2024년 제2회 공공디자인위원회 의결사항에 대한 조치계획

1. 안건번호 : 2024-2-1호
2. 안 건 명 : 1004섬길역(자은 땅콩랜드) 조성사업
3. 심의결과 : 조건부 의결
4. 반영여부

신안군 1004섬길역[자은 땅콩랜드] 신축공사 [공공디자인심의 조치계획서]

2024년 제2회 신안군 경관심의 의결사항에 대한 조치계획

경관심의 조치계획-2

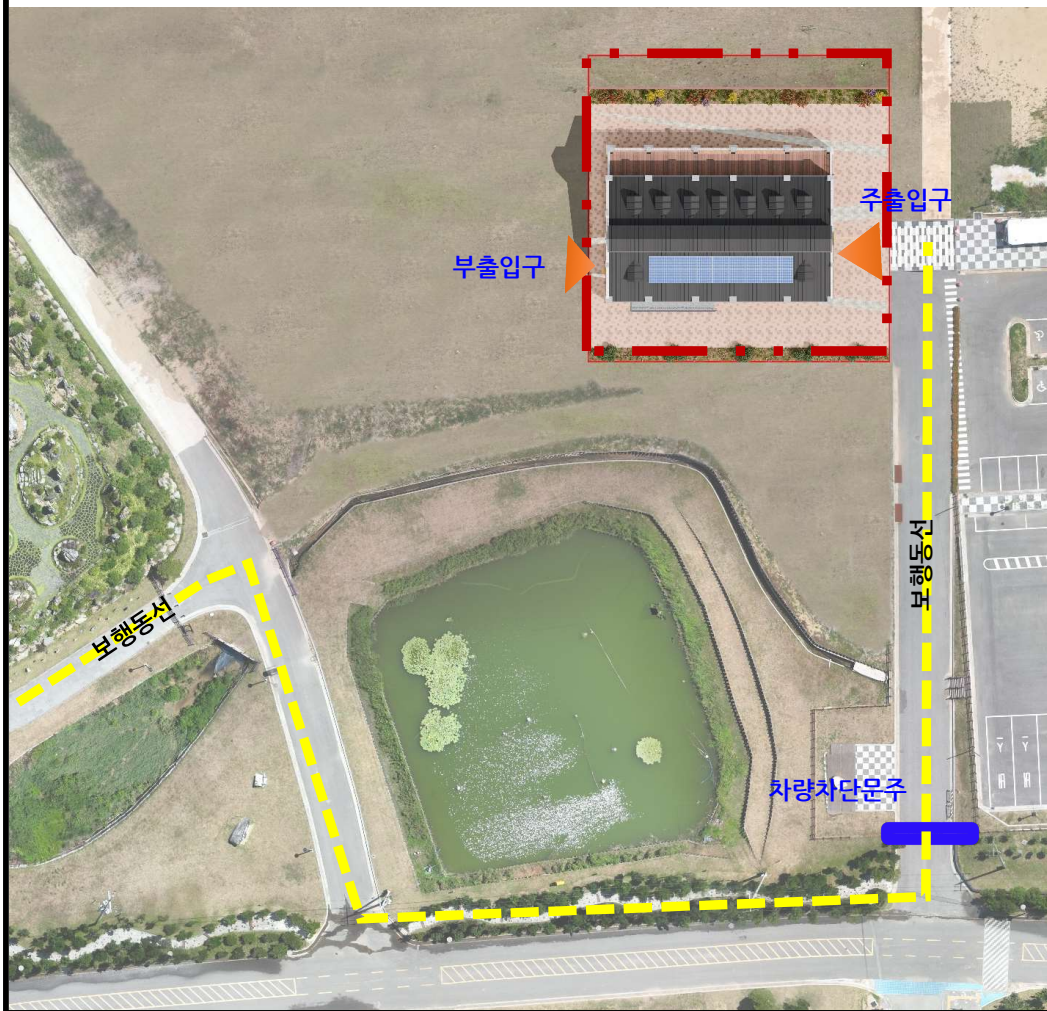
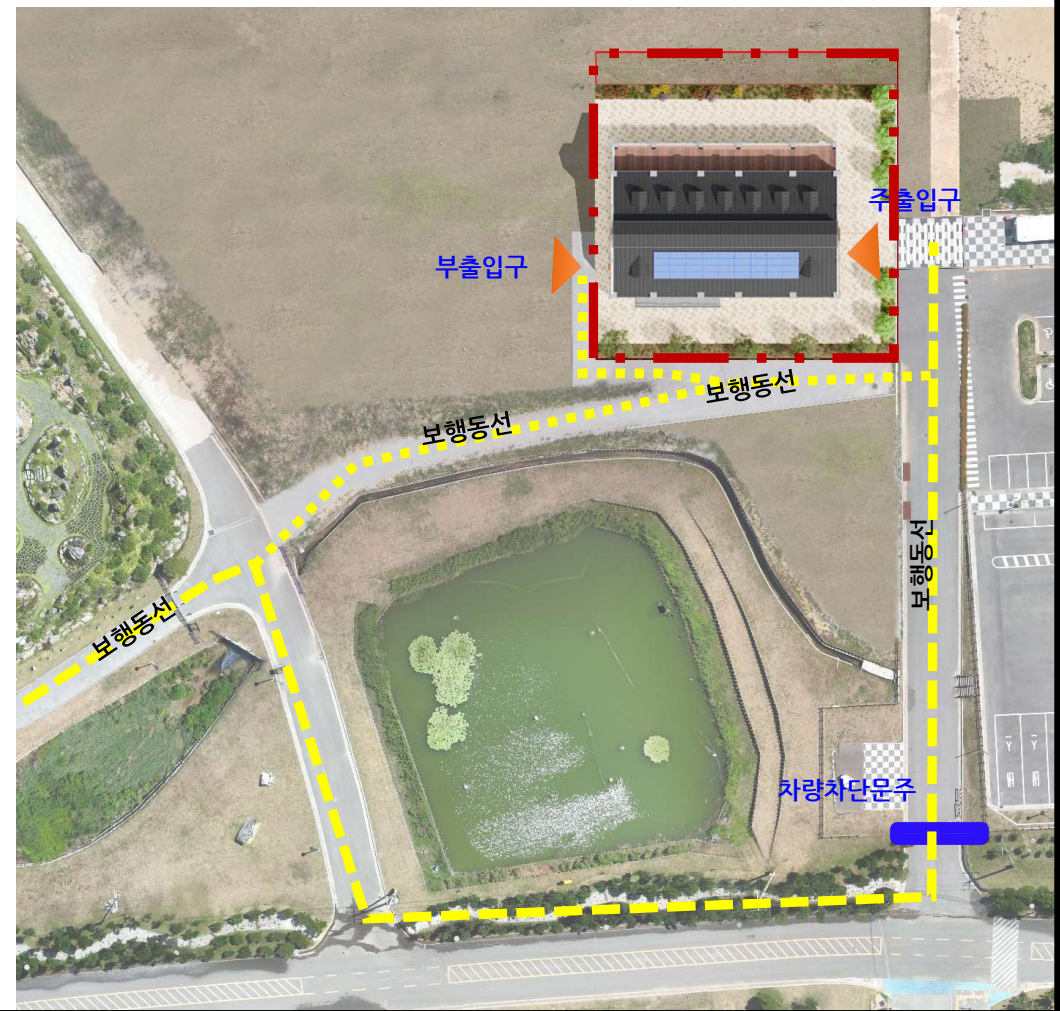
번호	제시 의견	조치 계획	반영 여부
2	-건물 부출입구에서 수석정원 방향 보행로 조성 및 산책공간 확보	⇒ 부출입구에서 수석정원 및 저수지방향으로 보행로(경사로) 조성함	반영

경관심의 조치계획-3

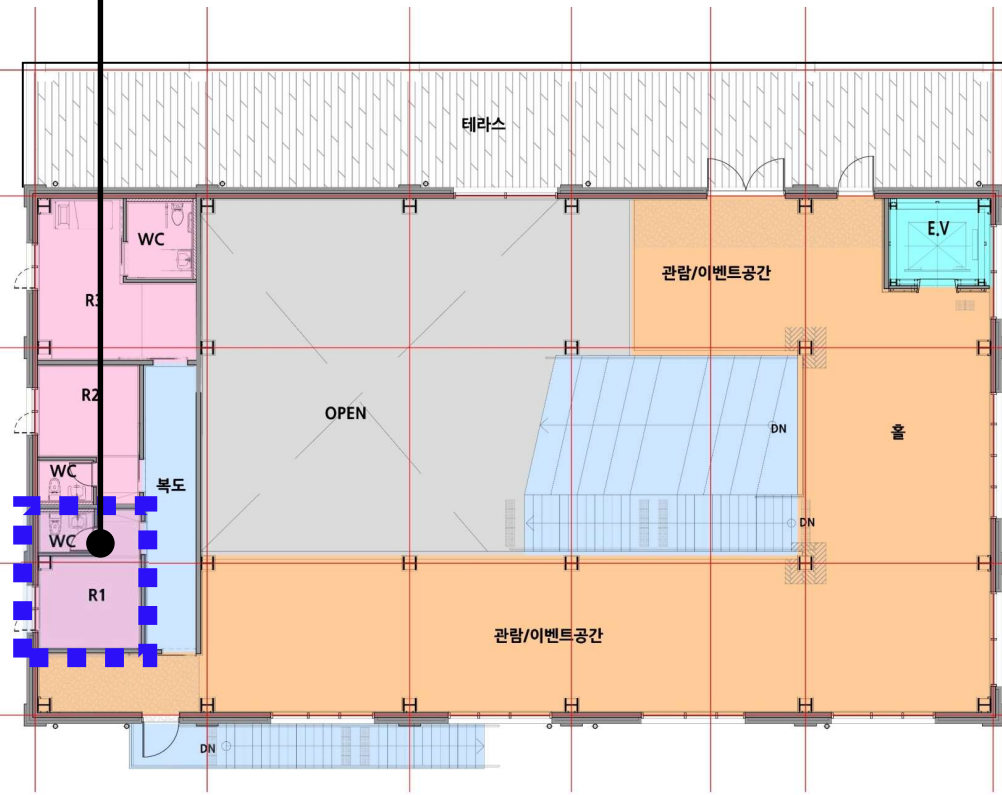
번호	제시 의견	조치 계획	반영 여부
3	-땅콩랜드 건축계획시 유지관리 할수 있는 관리사무실 설치 검토	=> 유지관리용 사무실을 건물 2층 내실 R-1에 설치	반영

관리사무실로 변경

경관심의 조치계획-4

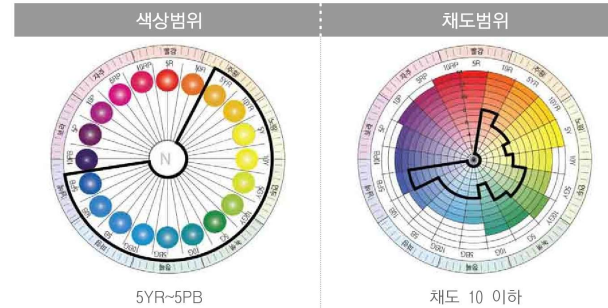
번호	검토 의견	조치 계획	반영 여부
4	-색채계획은 상위계획인 전남 경관 기본계획의 색채가이드라인 및 군 경관조례에 의거한 색채계획 수립	=>전남 색채가이드라인 및 군 색채계획 적용	반영
5	-색채 제시는 섬의 환경을 고려하여 저채도 및 저명도 색채활용하고 먼셀 색상표 제시	=> 섬의 환경을 고려한 저채도, 저명도의 먼셀색상표 계획	반영
9	-‘미국 농가의 개량형 창고’ 형태의 디자인컨셉과 신청지가 조화롭게 어울리지 않으므로 자연재료 및 자연색상을 적용하여 이질감이 없도록 할것	=>자은 뮤지엄파크 및 관광인프라와 어우러지고 자연적재료, 색상을 반영한 색채계획 수립	반영

- 섬의 환경을 고려한 저채도, 저명도의 먼셀색상표 색상 적용
- 전라남도 경관 색채가이드라인 및 군경관색채 적용

경관심의 조치계획-5

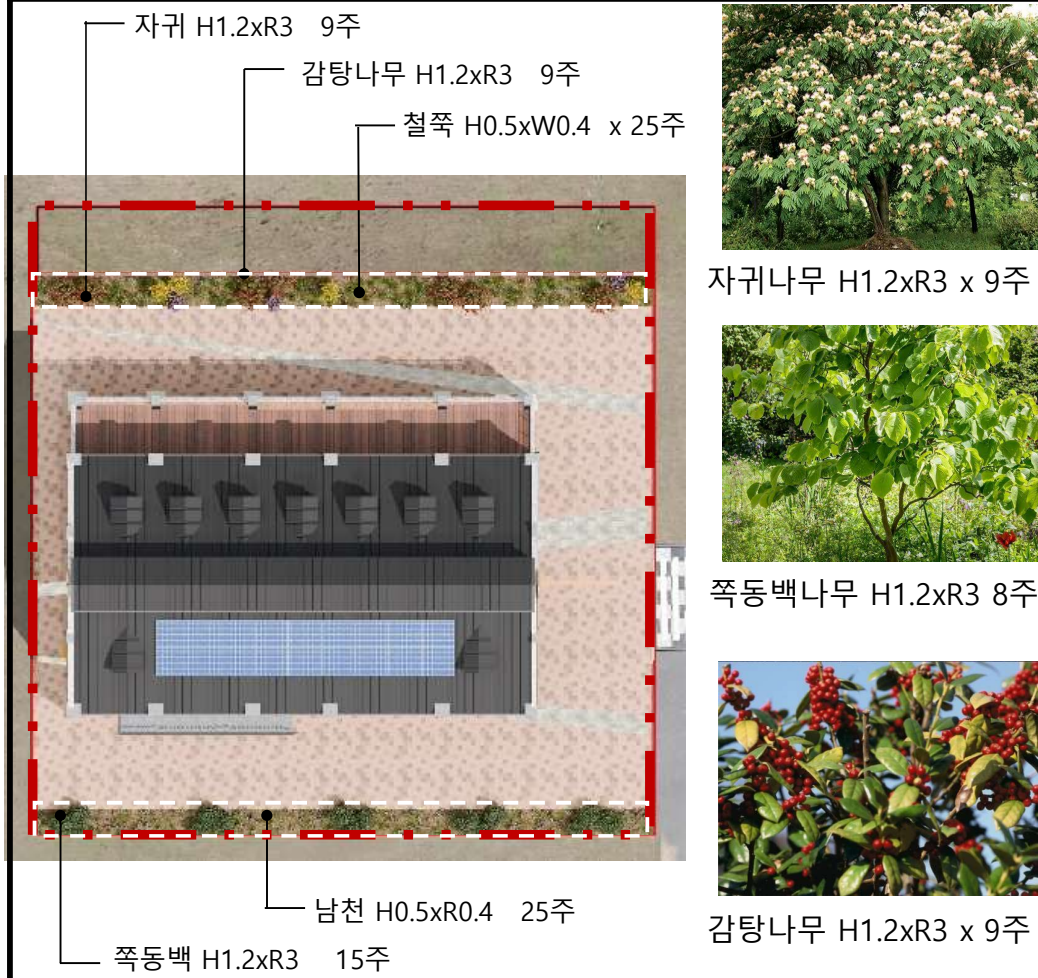
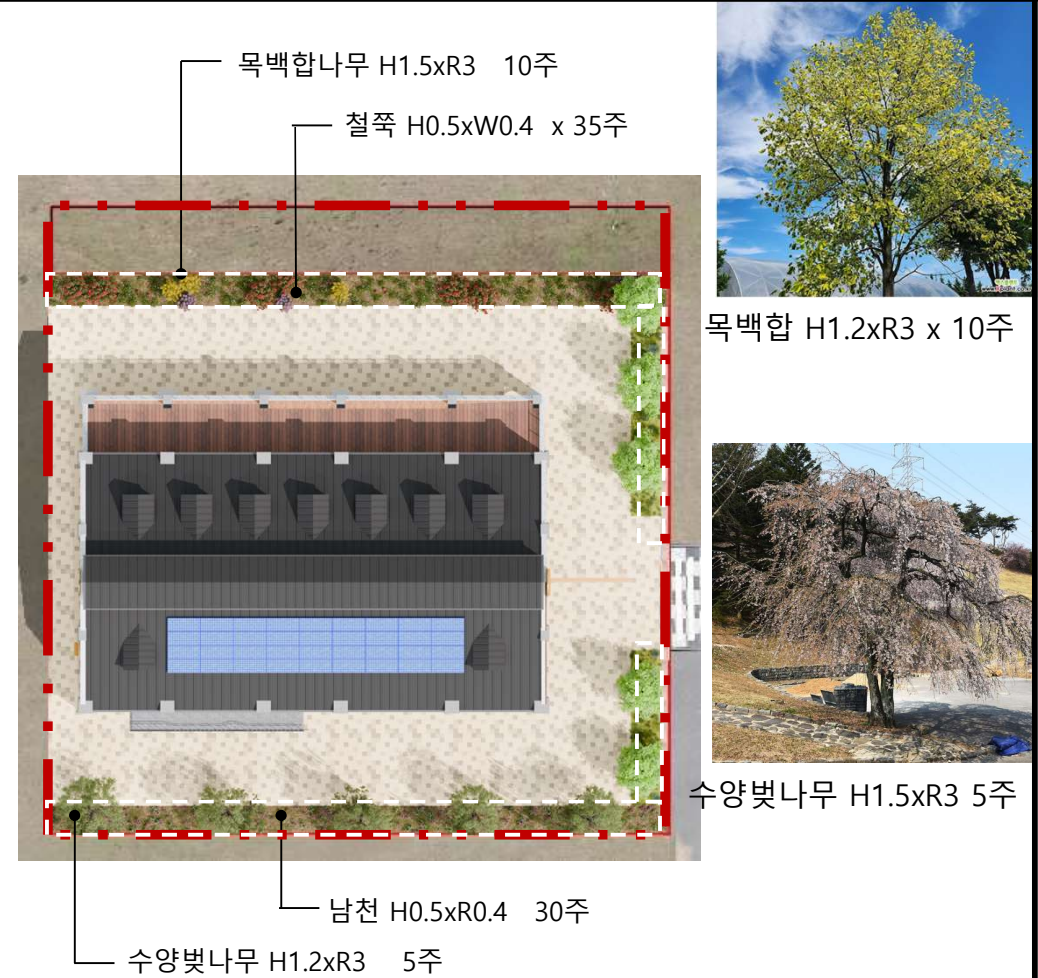
번호	검토 의견	조치 계획	반영 여부
4	-색채계획은 상위계획인 전남 경관 기본계획의 색채가이드라인 및 군 경관조례에 의거한 색채계획 수립	=>전남 색채가이드라인 및 군 색채계획 적용	반영
5	-색채 제시는 섬의 환경을 고려하여 저채도 및 저명도 색채활용하고 먼셀 색상표 제시	=> 섬의 환경을 고려한 저채도, 저명도의 먼셀색상표 계획	반영
9	-'미국 농가의 개량형 창고' 형태의 디자인컨셉과 신청지가 조화롭게 어울리지 않으므로 자연재료 및 자연색상을 적용하여 이질감이 없도록 할것	=>자은 뮤지엄파크 및 관광인프라와 어우러지고 자연적재료, 색상을 반영한 색채계획 수립	반영
